con la presente si inviano le Osservazioni contro il Progetto di un impianto eolico codice

procedura ID_VIP/ID_MATTIM: 12691 denominato "PITIGLIANO" ubicato nei comuni di Pitigliano (GR)

“Progetto di un impianto eolico denominato “Pitigliano” ubicato nei comuni di Pitigliano (GR) e Sorano (GR) costituito da 20 (venti) aerogeneratori di potenza nominale 7,0 MW per un totale di 140,0 MW con relative opere connesse ed infrastrutture indispensabili”

Immagine 1. Vincoli ex art. 136 del CBC dal PIT della Regione Toscana e zona approssimativa dove è progettato l'impianto industriale.

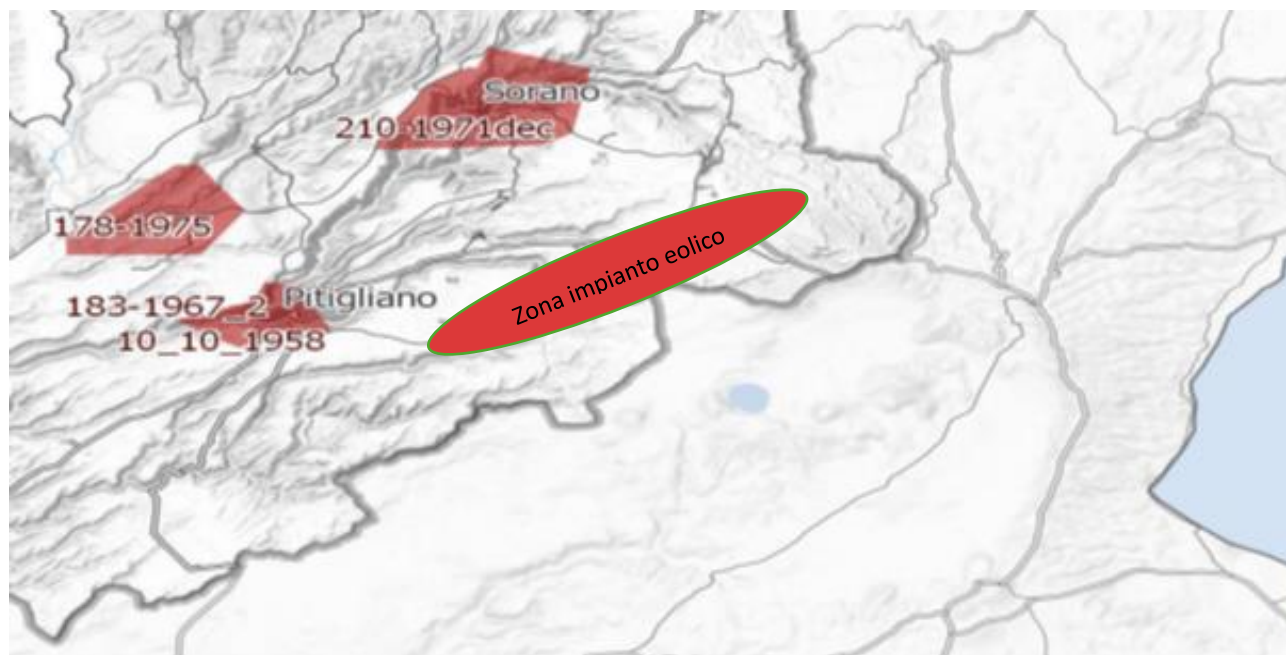
Al contrario si evidenzia che l'impianto eolico industriale citato non solo ricadrebbe con tutti e 20 gli aerogeneratori all'interno delle fasce di rispetto di 3 km di due vincoli paesaggistici di notevole interesse pubblico esistenti nella Regione Lazio e con una parte di essi nel vincolo paesaggistico del Centro abitato di Sorano (GR) quindi in aree non idonee all'installazione di impianti di energia rinnovabile. Addirittura, alcuni aerogeneratori sarebbero ubicati a poche centinaia di metri dai perimetri dei due vincoli paesaggistici laziali ex art 136 del CBC.

Inoltre, come sostiene la Proponente parte dell'impianto si verrebbe a trovare a 3,5 km dal centro abitato di Sorano. Infatti, tre degli aerogeneratori WTG 08, 09, 10 sono addirittura all'interno delle fasce di rispetto dei 3 km del suo vincolo paesaggistico di notevole interesse pubblico ex art 136 del CBC. Si evidenzia che così si crea

un'ulteriore incompatibilità con la tutela del Paesaggio.

Immagine 3. Cumulo di una parte di impianti eolici, fotovoltaici e geotermici industriali in progettazione ed esistenti intorno all’eolico industriale “Pitigliano”.

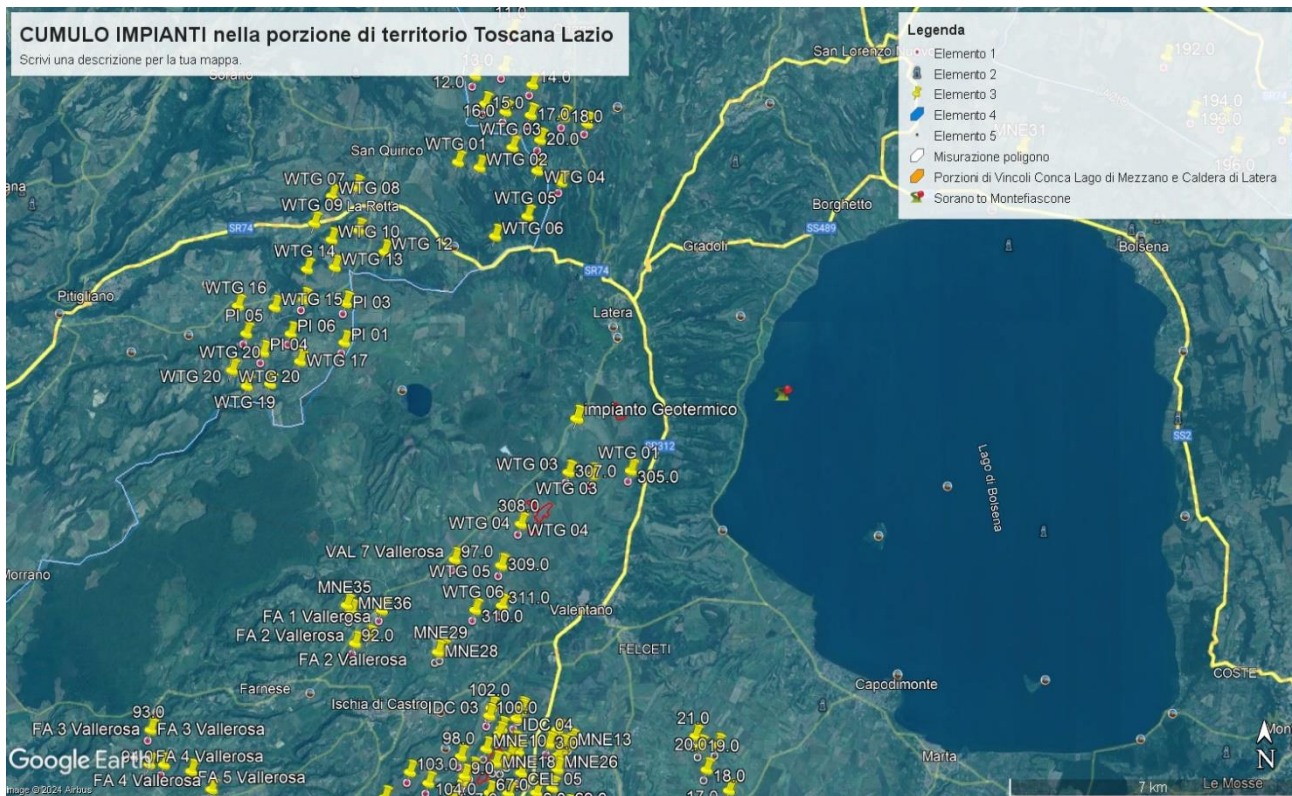
Tornando alle Linee guida nazionali, l’allegato IV dedica il paragrafo 3 agli impatti visivi e quelli sui Beni Culturali, Paesaggistici, Naturalistici e Culturali, dove viene detto che la valutazione dell’impatto visivo dovrà essere effettuata tenendo conto “**degli elementi caratterizzanti e qualificanti il paesaggio, effettuata alle diverse scale di studio (vasta, intermedia e di dettaglio...**”. Le analisi debbono non solo definire l’area di visibilità dell’impianto eolico industriale, **ma anche il modo in cui l’impianto viene percepito all’interno del bacino visivo**. Le analisi visive debbono inoltre tener in opportuna considerazione **gli effetti cumulativi derivanti dalla compresenza di più impianti**”. Nella Relazione Paesaggistica e nello Studio di Impatto Ambientale prodotte dalla proponente come già evidenziato è stato ignorato il vincolo paesaggistico di notevole interesse pubblico ex articolo 136 del Codice dei

Beni Culturali “*Ambito paesaggistico, geologico e geomorfologico dell’orlo della caldera di Latera ...*” Non vengono nemmeno citati gli impianti eolici in progetto al MASE, il “Rempillo” (6 aerogeneratori) e un altro in verifica amministrativa di 14 aerogeneratori e 72, 6 MW. Ad oggi nei territori di Pitigliano, Sorano e in quello limitrofo potenzialmente potrebbero essere insediati 40 aerogeneratori alti 200 metri e larghi 170. Ma la proponente non cita neanche altri impianti che creerebbero il cumulo e quindi maggiore impatto. Infatti, sul territorio della “Città del Tufo” (Sorano e Pitigliano) impatterebbero anche l’impianto eolico “Montarzo” di Onano con 13 aerogeneratori con le dimensioni ricordate, l’altro eolico industriale nel territorio di Valentano con sette aerogeneratori (stesse dimensioni), gli impianti di Farnese con un minieolico di 3 Torri alte 60 metri già installate in località Poggio del Crognolo e l’impianto eolico industriale “Vallerosa” (7 aerogeneratori alti 200 metri e larghi 158 metri) in procedura VIA presso la Regione Lazio. Inoltre, altri impianti del minieolico già presenti a Valentano, Cellere e Piansano e due progetti eolici industriali con le stesse dimensioni (200 m x 170 m) nel Comune di Ischia di Castro. La valutazione del cumulo non prende neanche in considerazione gli impianti industriali di fotovoltaico e agrivoltaico in progetto a Farnese, Valentano, Ischia di Castro, Cellere. L’impianto geotermico in procedura Via al MASE, progettato nella Caldera di Latera. Quindi è stata effettuata una valutazione del potenziale impatto cumulativo non veritiera a dispetto di quanto affermato dalla proponente che sostiene di aver preso in considerazione uno spazio di 10 km intorno al suo impianto per gli impatti che si creerebbero.

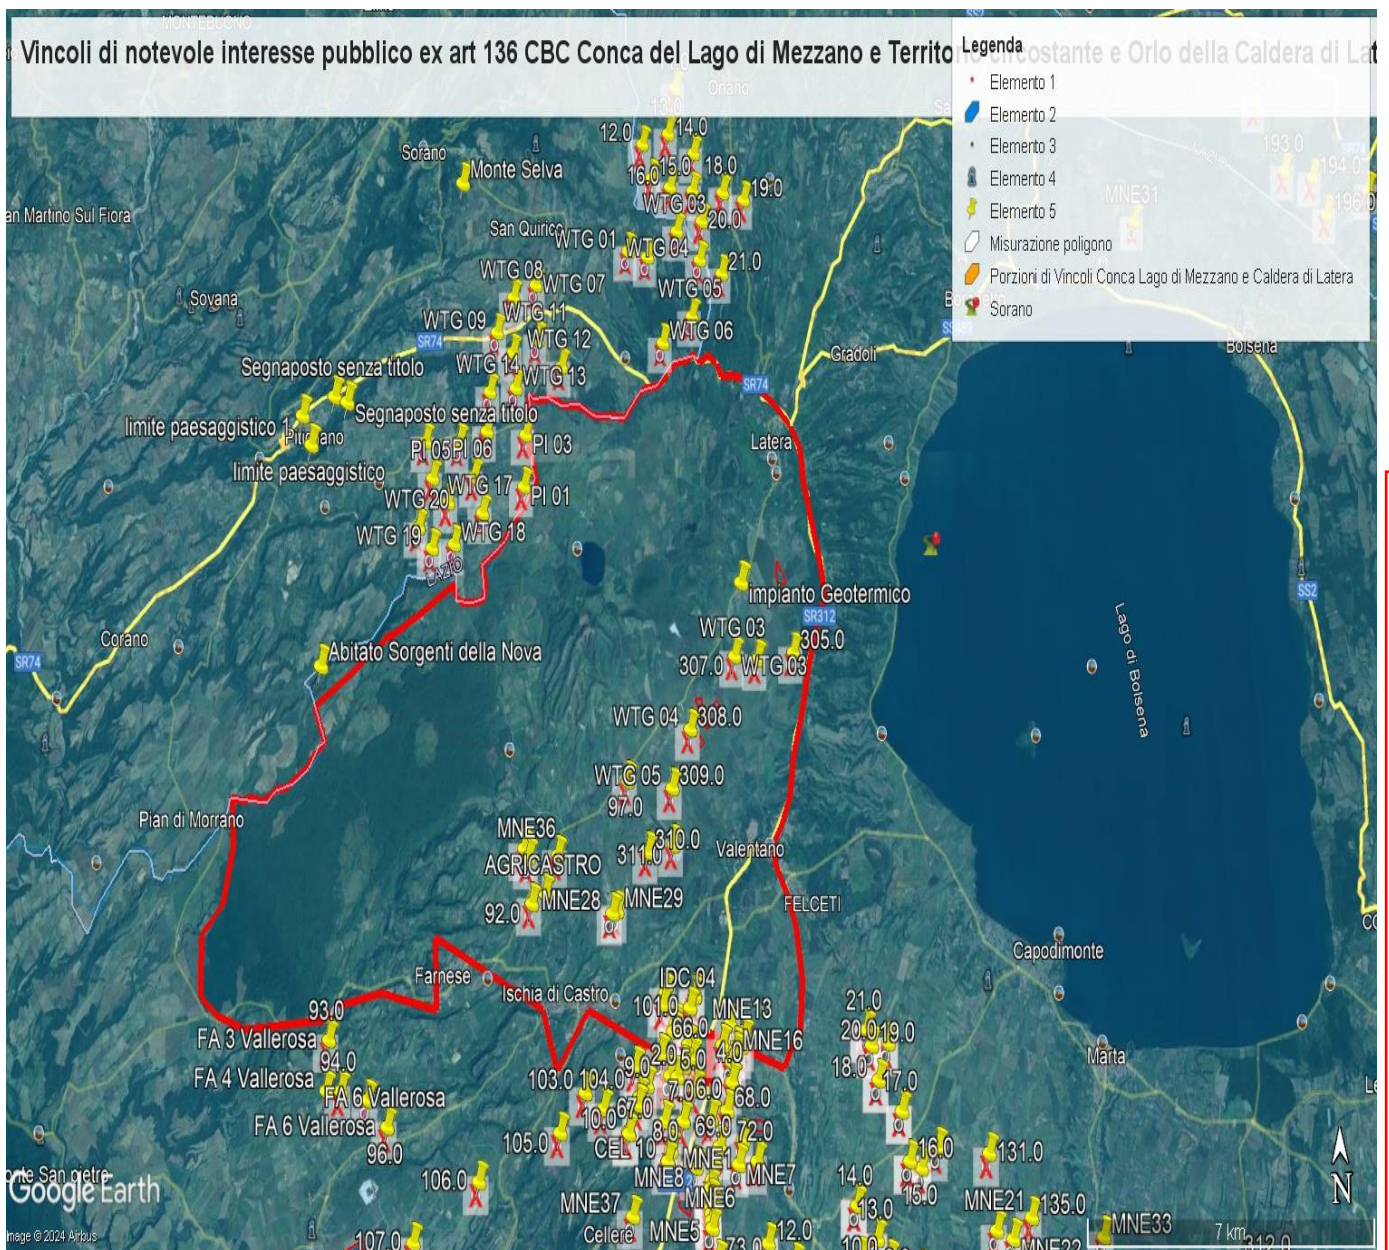
e schiantandosi cadrebbe direttamente sulla strada regionale e un'altra la WGT 09 a 235 metri dalla stessa facilmente raggiungibile dai pezzi creati in un eventuale schianto e anche la WGT 08 a 310 metri sempre in zona di relativo pericolo. Le pale WGT 10, 12 e 13 si trovano invece a 60 – 70 metri da una strada sterrata che collega abitazioni e strutture agricole mentre la WGT 14 a poco più di 200 metri. La pala WTG 16 si trova a 320 metri dalla Strada Provinciale Pantano ed a soli 100 da una strada sterrata che collega abitazioni e strutture agricole. La WTG 20 si trova a soli 160 metri da una strada sterrata che collega due Agriturismi. Anche queste costituisce un pericolo per l'incolumità delle persone e degli animali in caso di schianto o di rottura di parti dell'aerogeneratore. E' noto che possono verificarsi rotture della lama in rotazione o di pezzi della stessa e a volte anche crolli dell'intero aerogeneratore o spezzamento (meglio *rottura*) della torre a causa di incendi o eventi atmosferici estremi sempre più frequenti anche nei nostri territori. Uno dei principali eventi che comporta la rottura della lama è rappresentato dalla fulminazione atmosferica anche se le lame sono idoneamente protette contro questi fenomeni mediante ricettori metallici disposti alle estremità delle lame ed idoneamente collegati a terra. Nel caso di rottura accidentale di un elemento rotante a seguito di distacco, attraverso le leggi della balistica classica è possibile determinare le probabili traiettorie dell'elemento. Infatti, nota la velocità di rotazione e le caratteristiche geometriche, si può procedere all'applicazione delle leggi della fisica per giungere ad una stima esatta delle traiettorie. Purtroppo, la stima è chiaramente semplificata vista la complessità del problema e le molte variabili che entrano nel calcolo, soprattutto per ciò che riguarda le azioni aerodinamiche di portanza, resistenza e momento aerodinamico di difficile definizione soprattutto in caso di frammenti irregolari e di geometrie incognite. In letteratura esistono degli studi condotti relativamente a questa specifica tematica. Uno dei riferimenti è rappresentato dallo studio condotto dalla società Vestas Wind System: "Vestas V80 – Blade Trow calculation under normal operationing

conditions (2001)”. Detto studio riporta la stima della traiettoria di una pala eolica in condizioni di normale funzionamento sia per la pala intera che per eventuali frammenti. Lo studio ipotizza che, in assenza di forze aerodinamiche, la massima gittata si ottiene quando la pala si distacca dal rotore con un angolo di 135° azimut, considerando quale unica forza inerziale quella di gravità con approccio quindi conservativo e a vantaggio di sicurezza. Viene quindi calcolato il tempo di volo considerando la velocità verticale iniziale applicata al centro di gravità. Nota la durata di volo e conoscendo le componenti orizzontali e verticali della velocità è possibile definire la traiettoria dell'elemento distaccatosi. Le conclusioni dello studio analitico del fenomeno, **basato su grossolane approssimazioni anche dichiarate**, ha dimostrato che è opportuno evitare la presenza di ricettori sensibili al probabile distacco di organi rotanti nella circonferenza di raggio 85 m dall'asse dell'aerogeneratore. A pag 7 del Documento prodotto dalla proponente “ Relazione gittata” a pag 7 si afferma *“Nella definizione del Layout del Parco di Pitigliano-Sorano in un intorno di ampiezza pari a 212,04 m che rappresenta il valore di gittata reale stimato non ricade nessun punto sensibile”*. Questo valore della gittata massima oltre a non essere assolutamente condivisibile e non realistico in quanto addirittura di poco superiore all'altezza della pala non è neanche veritiero perché abbiamo visto che la S.R 174 maremmana sarebbe interessata dal crollo della pala WGT 07 e altre strade provinciali e secondarie sarebbero interessate dalla vicinanza di altri aerogeneratori sopra meglio individuati.

Infatti, il fenomeno della gittata massima è molto più complesso da stimare analiticamente, per questo si rimanda all'esperienza dei costruttori più esperti i quali indicano detto fenomeno come molto raro con una variabilità di ritrovamenti dei frammenti a distanze molto varie, in relazione ai numerosi fattori che possono condizionare l'evento, l'orografia, la velocità del vento, la direzione, le azioni aerodinamiche di portanza che potrebbero spingere a centinaia di metri frammenti di elementi rotanti, come purtroppo avvenuto già in

IMMAGINE n. 3 Impianto eolico industriale “Pitigliano” e distanze aerogeneratori dai Vincolo “Orlo della Caldera di Latera.

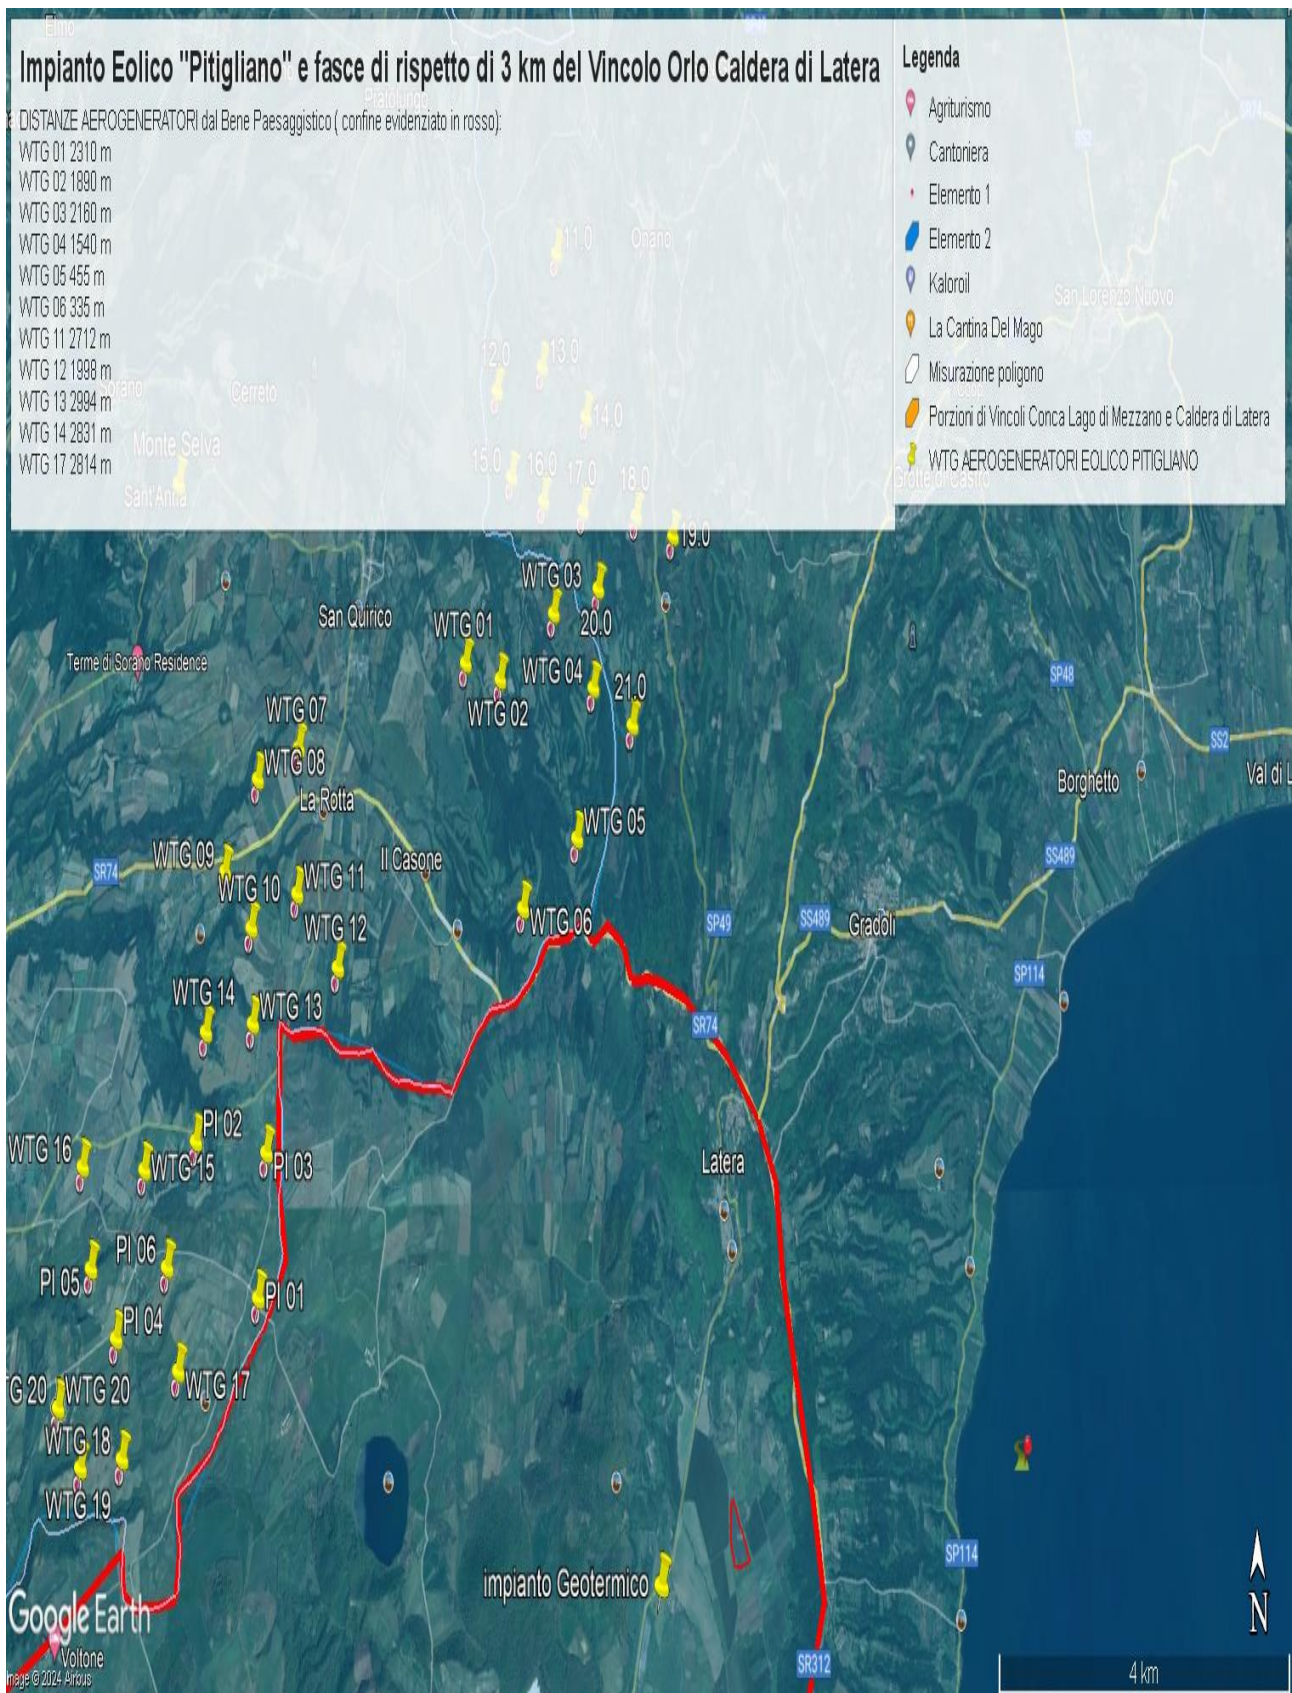
Come è illustrato nell'immagine si ribadisce che l'impianto industriale "Pitigliano" ricade completamente all'interno delle fasce di rispetto dei due vincoli di notevole

interesse pubblico e lambisce quelle di un terzo vincolo e quindi come affermato dal Consiglio di Stato nelle sentenze citate, l'impianto è insediato in area non idonea ai sensi dell'art. 20 comma 8 lettera c quater del D.Lgs. n. 199/2021 e ss.mm.ii al contrario di quanto sostiene la proponente.
